Ministère des Ressources naturelles et des Forêts 	Fiche d'harmonisation chantier MADRIX	Date de rédaction	2024-04-15
		Date où le document a été adopté	Non révisé/Non adopté Pour information seulement

Chantier MADRIX

06271_ MADRIX_v2 RFRM

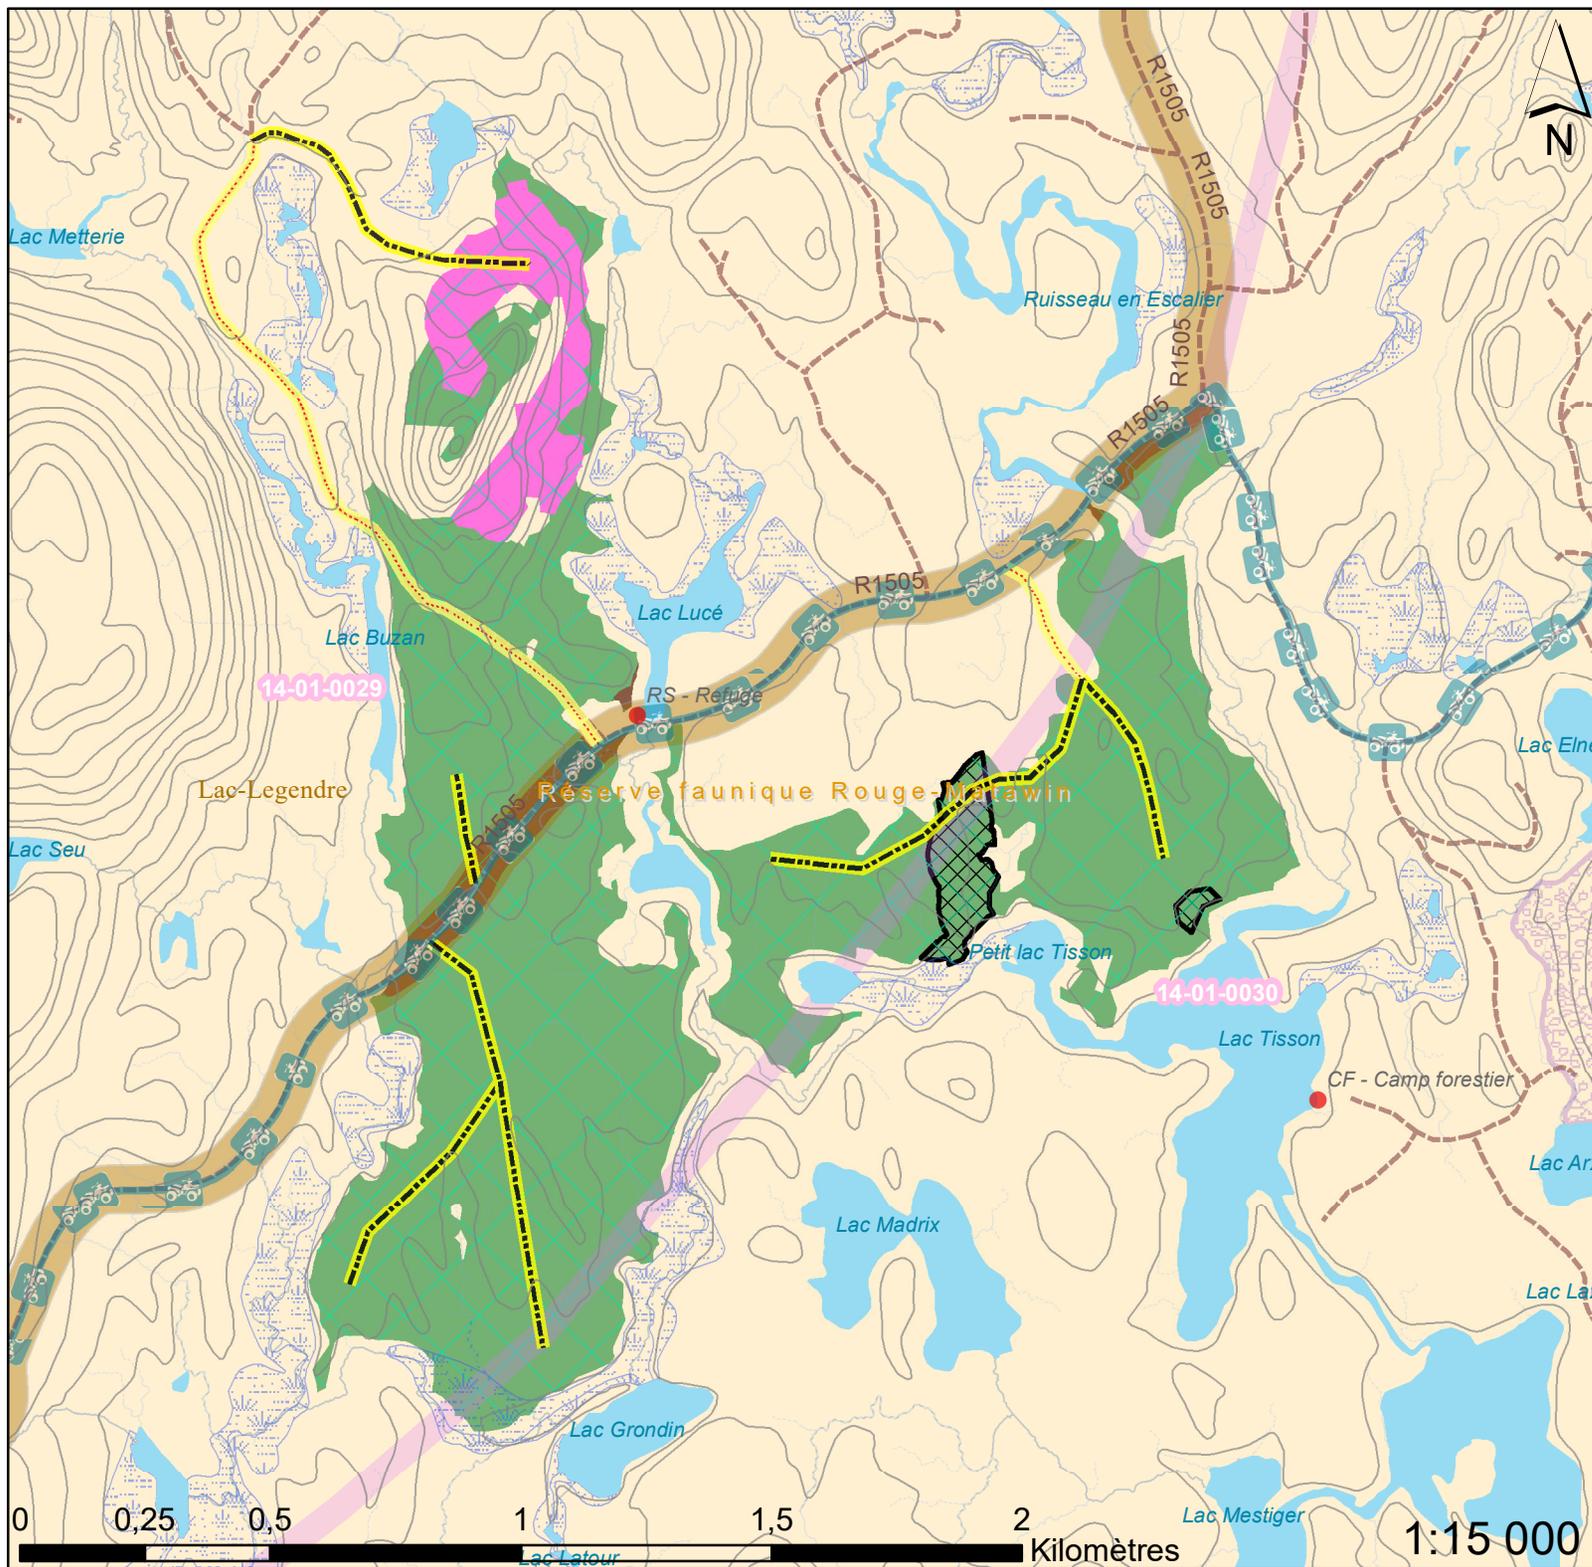
Mesure d'harmonisation opérationnelle ⁴ (MHO) ⁱⁱ			
RFRM	Paysage visuel	Assurer la protection du paysage visuel à partir du nord du lac Tisson.	Une rétention sous forme de bouquets sera appliquée sur le sommet potentiellement visible à partir du lac Tisson. Voir carte.
TP 14-01-0029	Accès au territoire	Maintenir l'accès au chemin longeant le lac Buzan par l'aménagement d'une traverse de cours d'eau permanente.	Communiquer avec le détenteur du TP avant les opérations et maintenir le canal de communication.
		Maintenir l'accès aux sentier utilisés pour le piégeage entre les lacs Lucé et Buzan.
